**REVISION 001 TO A
INVITATION TO TENDER**

Title - Sujet : Rehabilitation on the Wastewater Treatment System - Darvard Island, Saint-Ours Canal NHS, QC.		
Solicitation No. - N° de l'invitation : 5P201-20-0227/A	Date : March 4, 2021	
Amendment No. - N° de modification : 001		
Client Reference No. - N° de référence du client : COUR-2003		
GETS Reference No. N° de reference de SEAG : PW-21-00946603		
Solicitation Closes - L'invitation prend fin : At - à : 2:00 PM On - le : March 10, 2021	Time Zone - Fuseau horaire EST – HNE	
F.O.B. - F.A.B. : Plant - Usine : <input type="checkbox"/> Destination : <input checked="" type="checkbox"/> Other - Autre : <input type="checkbox"/>		
Address Enquiries to - Adresser toutes demande de renseignements à : Sébastien Thiboutot		
Telephone No. - N° de téléphone : 418-575-2052	Fax No. -N° de télécopieur : S.O.	Email Address – Courriel : sebastien.thiboutot@canada.ca
Destination of Goods, Services, and Construction - Destination des biens, services, et construction : See Herein

Amendment 001

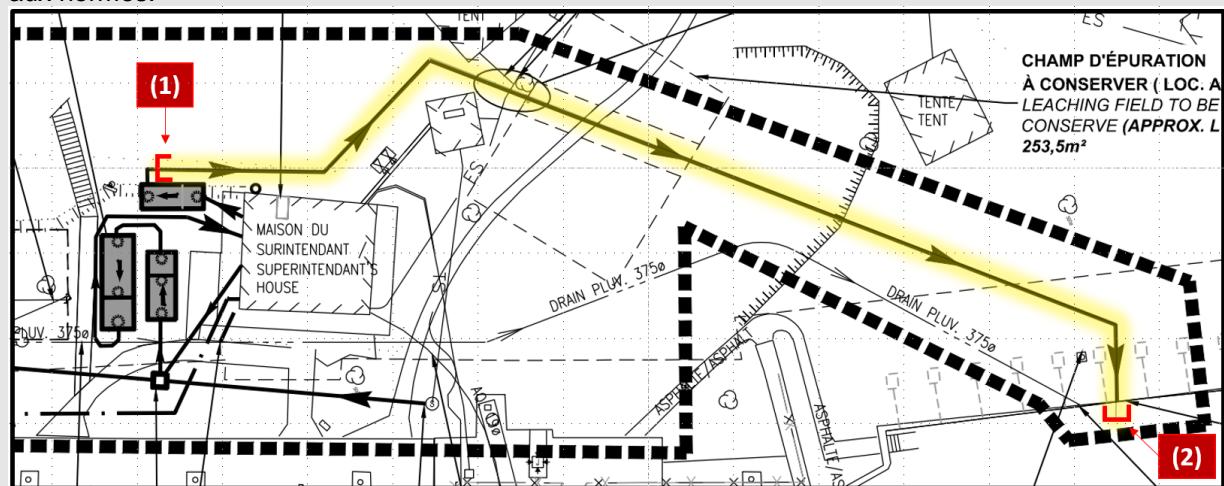
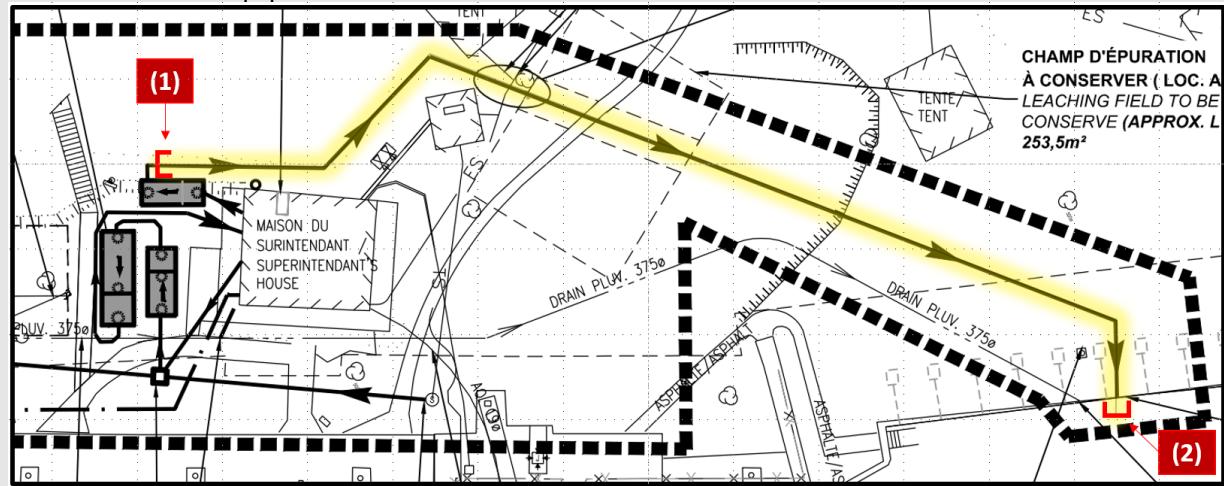
2	<p>QUESTION / QUESTION: FR : Advenant que les conduites à inspecter pour le provisoire et pour le définitive sont submergées d'eau, est-ce que l'inspection doit quand même être réalisée ? Devons-nous prévoir pomper la rivière ?</p> <p>EN : If the pipes to be inspected for the temporary and for the final are submerged in water, does the inspection still have to be carried out? Should we plan to pump the river?</p>

L'Entrepreneur doit prévoir fournir et installer les équipements requis pour effectuer les tests d'étanchéité requis, dont une purge à la sortie du décanteur proposé sur la conduite de refoulement (1). L'Entrepreneur doit aussi recourir aux plongeurs pour installer un bouchon avec purge adéquate au-dessus du niveau d'eau de la rivière (2), ainsi que d'enlever ces équipements après les tests si conformes aux normes.

The Contractor must provide and install the equipment required to perform the required tightness tests, including a purge at the outlet of the proposed settling tank on the discharge line (1). The Contractor must also use divers to install a plug with an adequate drain above the water level of the river (2), as well as to remove this equipment after the tests if it meets the standards.

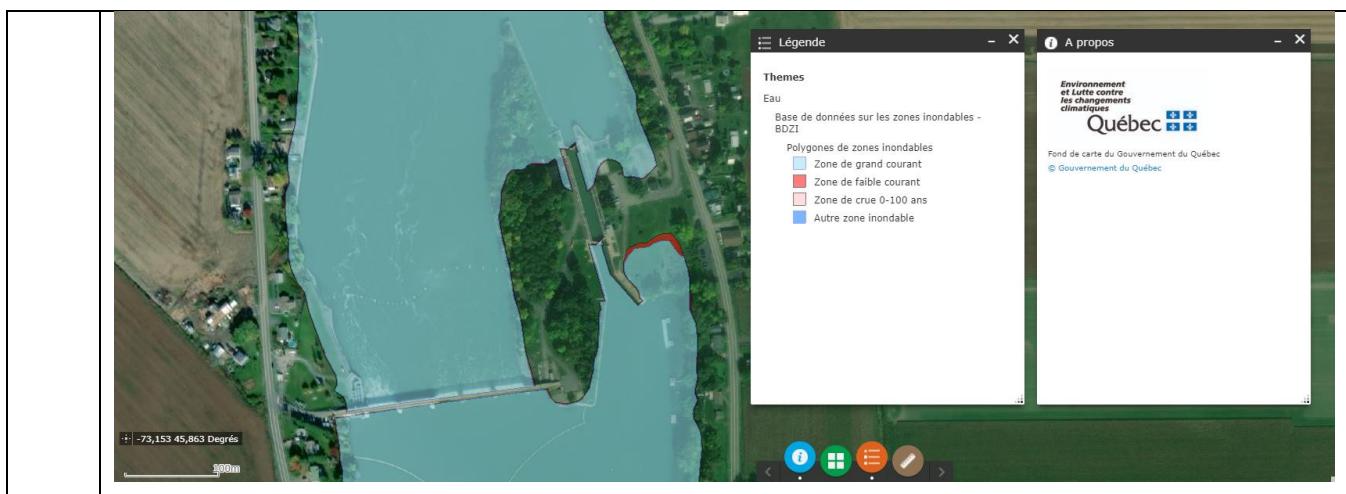
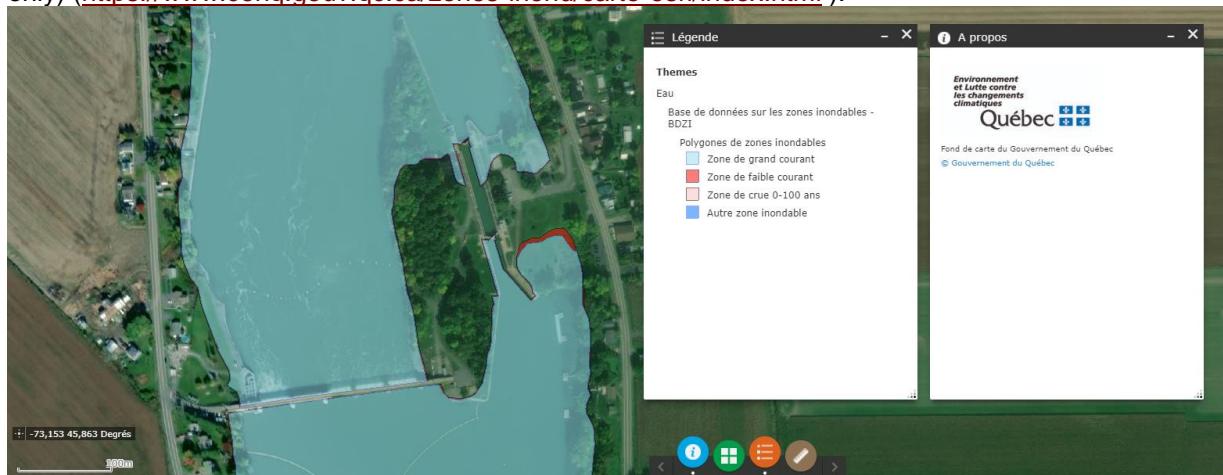
9	<p>QUESTION / QUESTION: FR : Est-ce que Parcs Canada accordera un délai supplémentaire pour l'exécution des travaux en cas d'inondation de l'Île Darvard en période de crue ? EN : Will Parks Canada allow additional time to complete the work in the event of the Darvard Island flooding during high water periods?</p> <p>RÉPONSE: La clause CG6.5 des Conditions générales (CG) 6 - Retards et modifications des travaux – Services de construction répond à ce qui a trait aux retards et prolongation de délai. Parcs Canada respectera cette clause. L'Entrepreneur doit planifier son échéancier des travaux en considérant la ligne des hautes eaux et des basses eaux observables en période de crue dans le secteur du projet. Le centre d'expertise hydrique du Québec (CEHQ) possède des cartes interactives qui permettent de déterminer sommairement les zones critiques. La figure ci-dessous présente le secteur du projet (https://www.cehq.gouv.qc.ca/zones-inond/carte-esri/index.html).</p>

Clause GC6.5 of the **General Condition (GC) 6 - Delays and Changes in the Work – Construction Services** responds to delays and extension of time. Parks Canada respects this clause.

The Contractor must plan his work schedule by considering the line of high and low water observable during flooding in the project area. The Centre d'expertise hydrique du Québec (CEHQ) has interactive maps that allow you to briefly identify critical areas. The figure below shows the project sector (French only) (<https://www.cehq.gouv.qc.ca/zones-inond/carte-esri/index.html>).
